Niederschrift der Besprechung Vorstellung der Ergebnisse

Datum/Uhrzeit: 11.07.2022 / 09.00 Uhr
Ort: Rathaus Stammbach

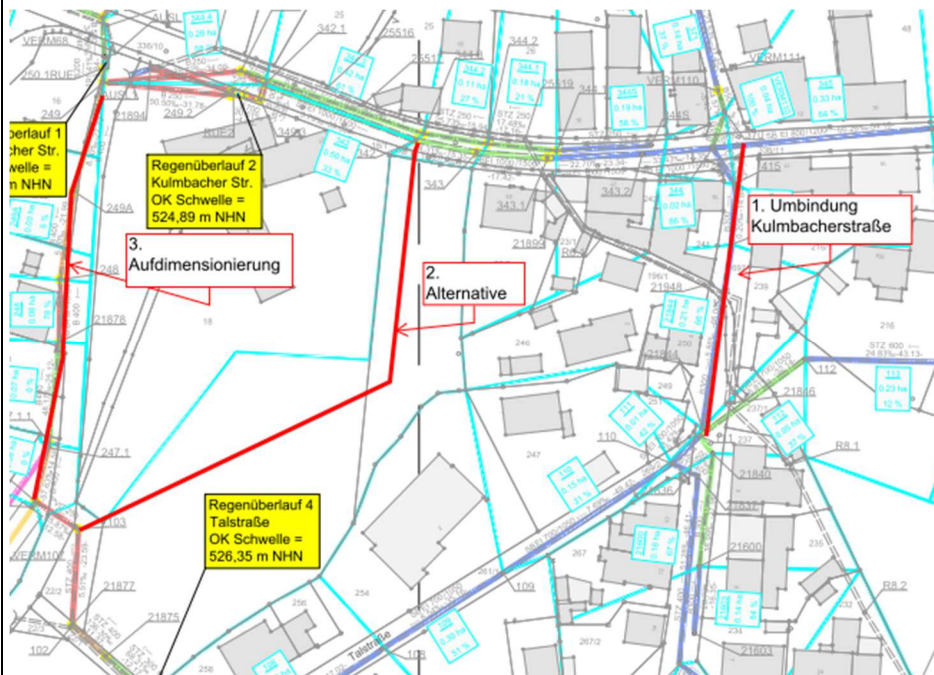
Es wird eine hydraulische Sanierungsberechnung durchgeführt. Hierbei werden folgende Varianten untersucht:

1. Umbindung Kulmbacher Str. Ableitung über die Friedhofstraße – Talstraße über RÜ 4 Talstraße
2. Alternative Ableitung über Privatgrund (s. unten)
3. Aufdimensionierung des bestehenden Kanalverlauf

Variante 3 wird untersucht, da von Seiten der Gemeindewerke mitgeteilt wurde, dass der Kanalabschnitt aufgrund des baulichen Zustandes (Gegengefälle etc.) ebenfalls ertüchtigt werden muss.

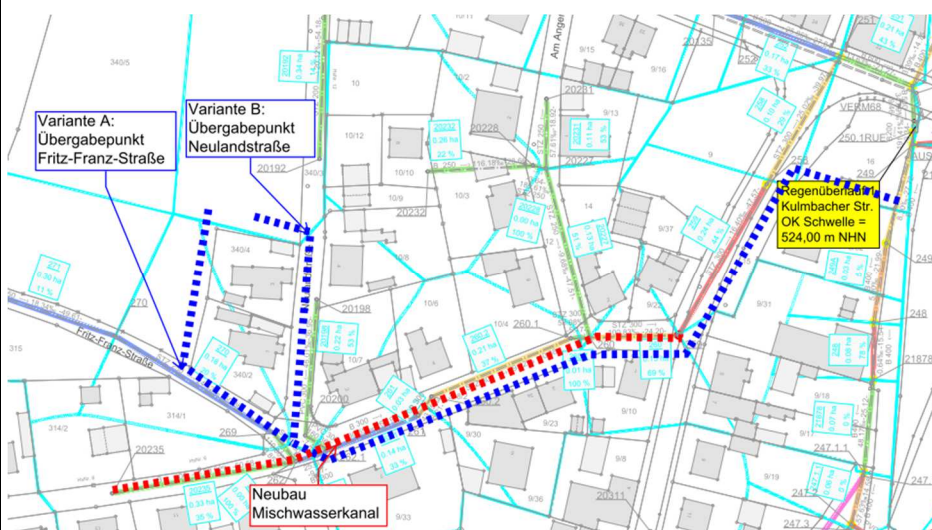
Das Baugebiet Sonnenleite wird im Trennsystem erschlossen. Die Gemeinde Stammbach teilte mit, dass im Bereich der Siedlerstraße der vorhandenen Mischwasserkanal erneuert werden muss. Dabei können Synergieeffekte genutzt werden und ein Regenwasserkanal über den vorhandenen Wasserspielplatz (Flur-Nr.16) in den Stammbach eingeleitet werden. Als Anschluss kann über die Fritz-Franz-Straße oder über die Neulandstraße erfolgen. Die Varianten werden von SRP mit dem Fachplaner für das Baugebiet abgestimmt.
